改善箇所説明図

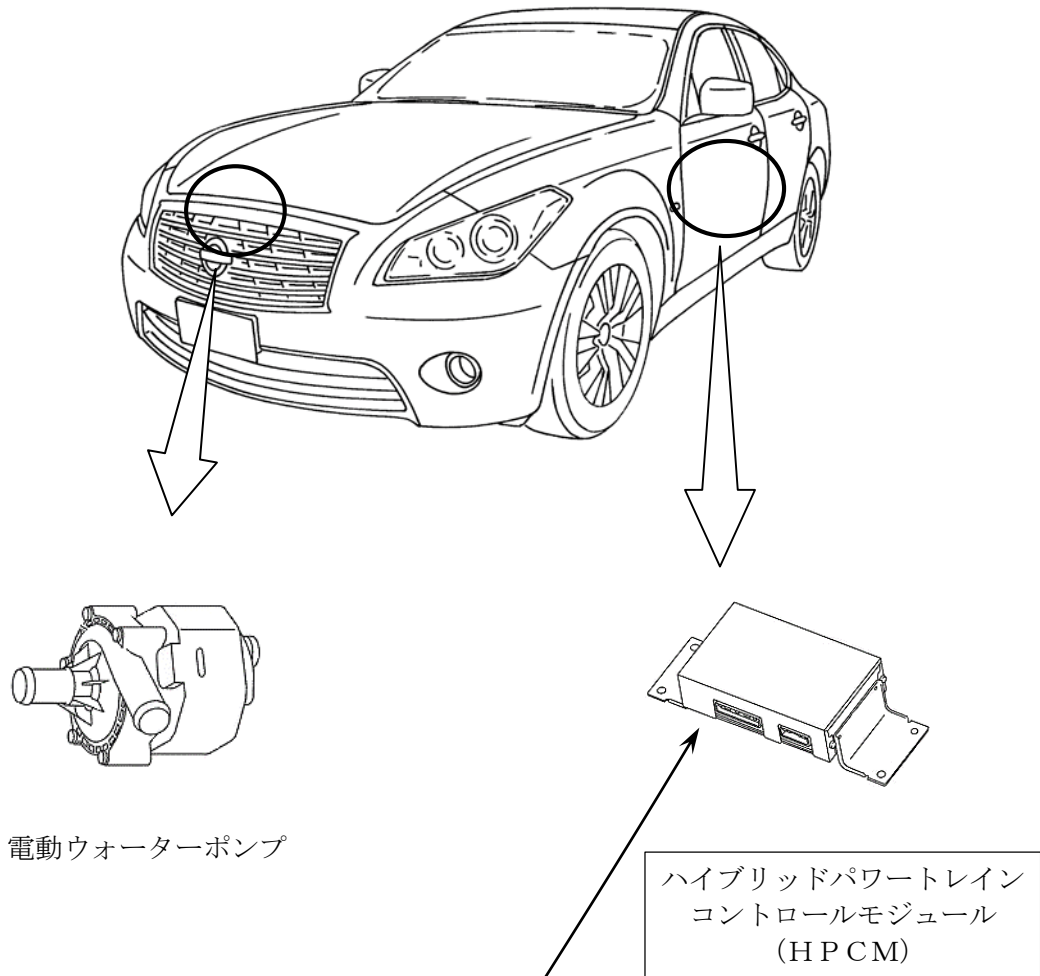
基準不適合発生箇所

ハイブリッド車のハイブリッドパワートレインコントロールモジュール (HPCM) において、高電圧冷却システムの制御プログラムが不適切なため、電動ウォーターポンプ故障時に駆動モータ等の温度が上昇することがある。そのため、そのままの状態で使用を続けると、最悪の場合、過熱保護制御が作動してエンジン及び駆動モータが停止し、動力が伝達されなくなり走行不能となるおそれがある。

改善の内容

全車両、HPCMの高電圧冷却システムの制御プログラムを電動ウォーターポンプ故障時に走行不能とならないよう、対策したプログラムに書き換える。

識別：銀色のシールをモデルナンバープレートの右横に貼り付ける。
